[쥬쿠첸, 10인용 전기압력밥솥 자발적 리콜(무상수리) 실시
- 일부 부품 결함으로 인한 증기 누설 또는 뚜껑 열림 현상 발생 우려 -

- (쥬쿠첸은 사용 중 증기누설 및 뚜껑열림 현상이 확인된 쿠첸 「121 전기압력밥솥」 10인용 제품에 대해 자발적인 리콜(무상수리)을 실시('22.2.11.)하기로 하였다.
- 한국소비자원(원장 장덕진)과 국가기술표준원(원장 이상훈)은 (쥬쿠첸에서 제출한 자료를 검토한 결과, 뚜껑부 내부 부품인 뚜껑체결잠금장치 일부가 설계 규격과 다르게 제조·장착되어 취사 중 증기 누설 또는 뚜껑 열림 현상 등이 발생할 수 있음을 확인하였다.
- 이에 소비자원과 국표원은 (쥬쿠첸과 결함 부품이 장착된 모델에 대한 조치방안을 협의하였고, '21년 7월 23일부터 '22년 1월 27일까지 제조·판매된 「121 전기압력 밥솥」 10인용 6개 모델*(제조 43,918개, 판매 34,280개)을 전량 검사한 후 결함 부품을 교체하는 자발적 리콜을 실시하기로 결정하였다.
- * 모델명 : CRT-RPK1040I, CRT-RPK1070S, CRT-RPK1070W, CRT-RPK1040M, CRT-PIP1040KR, CRT-PMP1040KR
- 이번 기업의 자발적인 리콜 결정은 최근 A사 노후 김치냉장고 리콜과 2004년 B사 전기밥솥 폭발 사고에 따른 리콜 경험을 통해, 신속한 리콜로 소비자를 선제적으로 보호하는 것이 리콜을 실시한 기업에도 도움이 된다는 인식이 확산되고 있기 때문으로 보인다.
- 소비자원과 국표원은 가정이나 업소 주방에서 사용 중인 전기압력밥솥에서 고온·고압의 증기가 새어 나오거나 갑자기 뚜껑이 열리는 경우, 사용자가 화상 등

< 뚜껑부 구조 >

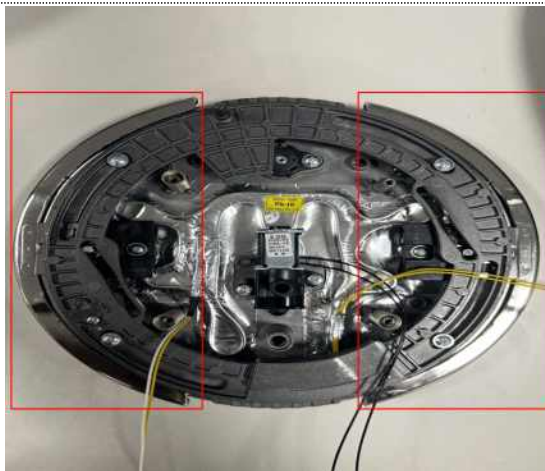
- (현상) 취사 중 증기가 누설되거나, 사용자가 조작하지 않았음에도 제품 스스로 뚜껑이 열리는 현상이 발생함.
- (발생원인) 뚜껑부 내부 부품(뚜껑체결잠금장치) 일부가 설계규격 치수보다 크게 (최소 1.0mm이상 차이) 제조·장착되어 발생한 문제로 확인됨.
 - 규격 치수보다 큰 뚜껑체결잠금장치가 적용된 제품은 뚜껑부의 패킹이 내솥을 잡는 힘이 약해 불안전 체결이 발생함.
 - 불안전 체결 상태에서 제품 작동(취사, 자동 세척 등)할 경우, 사용 중에 내부 압력 증가 시 뚜껑 열림이나 증기 누설 현상이 발생할 수 있음.

□ 불량 재발 방지를 위해 중심 치수 변경, 두께 변경 등 부품 관리규격을 강화하고, 협력사 부품 및 완제품 라인 전수 검사 등 공정 검사 개선 추진

※ 안전성 확인을 위해 개선 부품(규격 치수 이내 부품)을 시험검사하였으며, 안전기준에 적합함을 확인 (KC인증기관)
